MAT.: Responde a solicitud de pronunciamiento, artículo 4 LGUC, relativo a emplazamiento de vías PRIV SBCS declaratoria de utilidad pública predio Rol 274-6, Proyecto Parque Solar Fotovoltaico Fárdela Negra, comuna de Algarrobo.

**OFICIO DOM N° 144-2021/**

**MAT.:** Declaratoria de Utilidad Pública sobre predio 274-6 comuna de Algarrobo.

Plano de Roles de Algarrobo, imagen referencial.

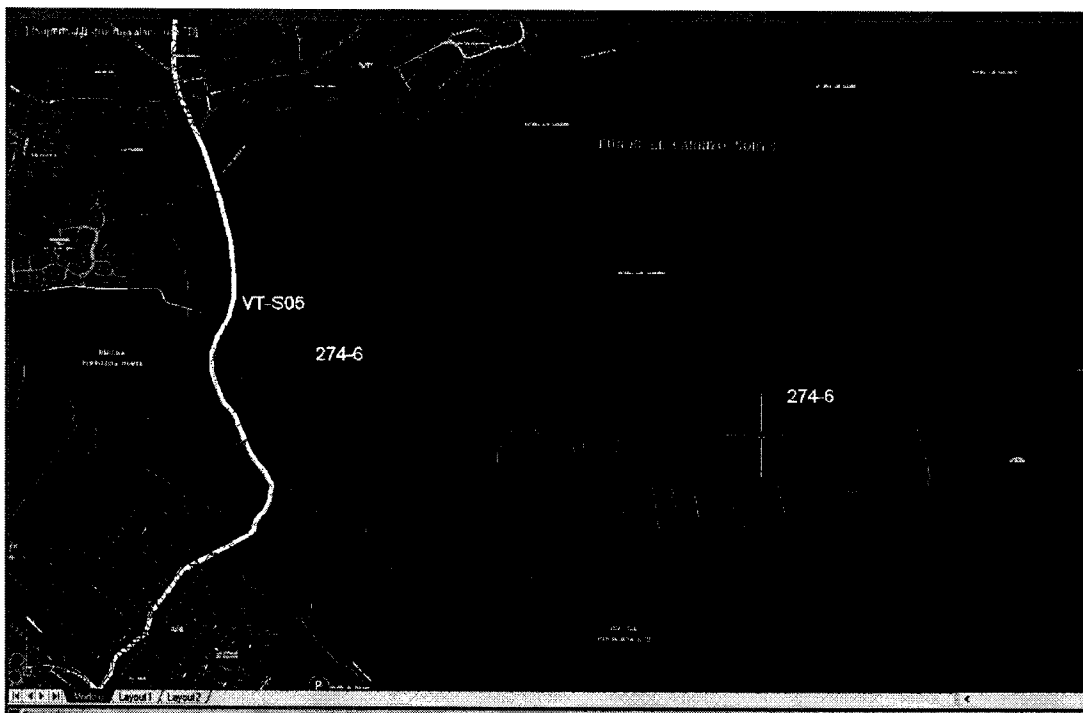
Revisado nuestro catastro, puedo señalar que dicho predio se encuentra afecto a una Declaratoria a utilidad pública (DUP en adelante), por el paso de la vía VT-S05 y no la VT-S07, debido a un error involuntario de tipeo se menciono dicha vía troncal, que de paso no existe en la ordenanza de Plano Intercomunal. **Pero si, existe la DUP por la vía VT-S05 que conforme al tamaño total del predio 274-6, esta afectaría en la siguiente ubicación como se muestra a continuación. (ver imagen siguiente).**

**VT-S.05** ; se desarrolla desde el límite con la Provincia de Valparaíso, proyecto ruta Cartagena - Quintay, pasando por el sector de San José, continuando por la parte alta de Algarrobo hacia Loma Verde (nudo de empalme con vía VT-S.02); prolongándose hacia el sur por trazado de la vía concesionada (Cartagena-Algarrobo) hacia el sur cruzando la quebrada El Sauce por un nuevo puente, siguiendo por el sector de Llo-lleo, hasta cruzar el Río Maipo hasta Ruta 66. No obstante lo indicado para Vías Troncales, el ancho entre líneas oficiales para esta vía será de 50 mts. entre el enlace Aguas Buenas y el cruce sobre la Quebrada El Sauce.

Imagen del Rol 274-6, el cual tiene dos secciones, observado las coordenadas UTM entregadas por la Arquitecta del proyecto, la seccion del terreno en la cual emplazaria la planta fotovoltaica, se tiene que:

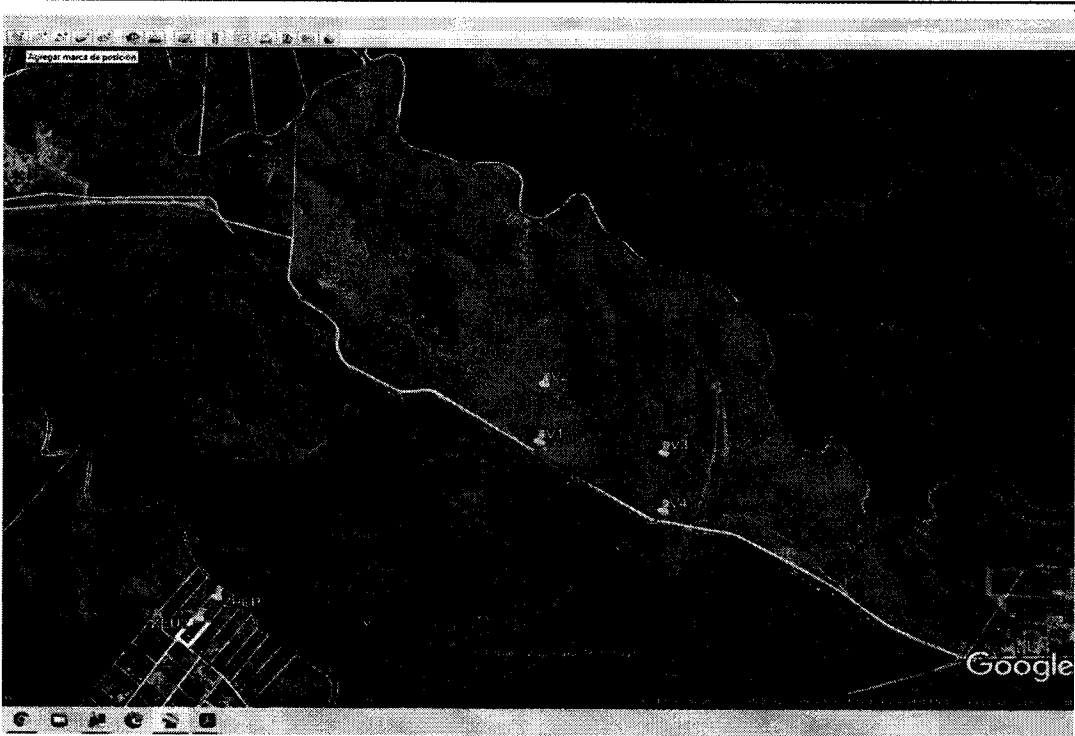
Cabe Mencionar que la presentación de la solicitud, solo grafica una sección del terreno, pero consideramos como DOM que si bien la vía VT-S05 no afecta el área que comprende el polígono V1-V2-V3 y V4, si la vía VT-S05 afecta el predio del rol 274-6, que consideramos deben ser expresado en los planos del proyecto.

3. Finalmente, conforme a lo señalado en los puntos anteriores, en relación a su solicitud de aclarar el ancho y ubicación de la vía que afecta con declaratoria de utilidad pública al predio Rol 274-6 con el fin de graficarla en el plano de la solicitud de permiso N°276/2021, informamos a Usted que se ha verificado que el trazado de la vía VT-S.05 de la imagen adjunta en el Ord. N°144/2021 de la DOM que se adjunta, es correspondiente con el del Plano PIV-SBCS-01, y su ancho entre líneas oficiales corresponde a 30 mts de acuerdo a lo dispuesto en la Ordenanza local del PRIV SBCS.
